緩衝装置（前軸トルクロッド取付ブラケット）のリコールについて

リコール届出番号3819

平成28年6月2日、UDトラックス株式会社は下記のリコールを国土交通大臣に届け出しました。

改善箇所説明図

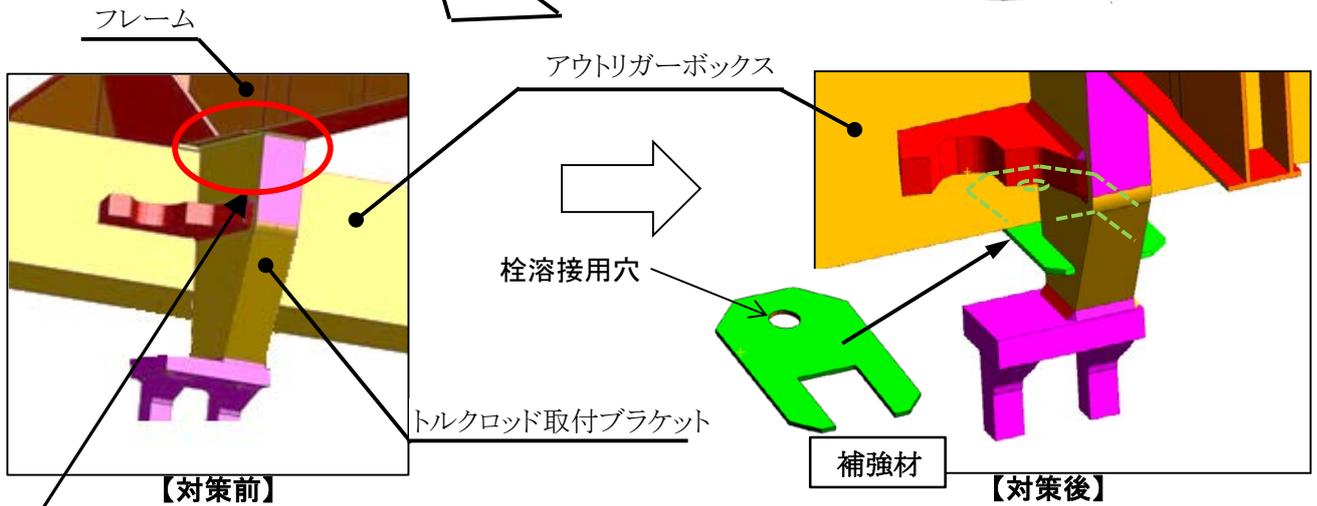
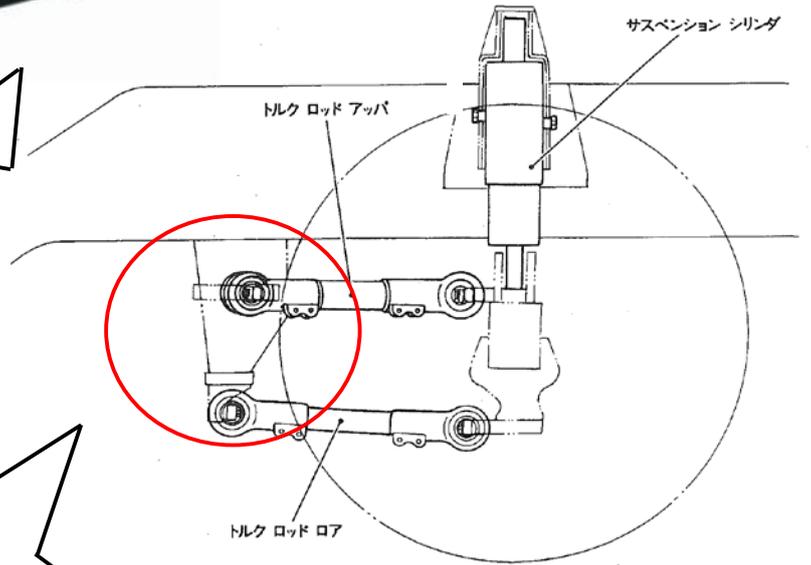
基準不適合発生箇所

消防車(はしご車)の緩衝装置において、前軸トルクロッド取付ブラケットとフレーム下面の溶接が不適切なため、走行時の入力の変り方で溶接部に亀裂が生じることがある。そのため、そのままの状態を使用を続けると、亀裂が進行し、最悪の場合、トルクロッド取付ブラケットの溶接部が剥がれ走行不能になるおそれがある。

改善の内容

全車両、前軸トルクロッド取付ブラケット溶接部の亀裂有無を点検し、当該ブラケットとアウトリガーボックス下面部に補強材を追加溶接する。また、当該ブラケット溶接部に亀裂が発見された場合は補修する。

注： 内は追加部品を示す。
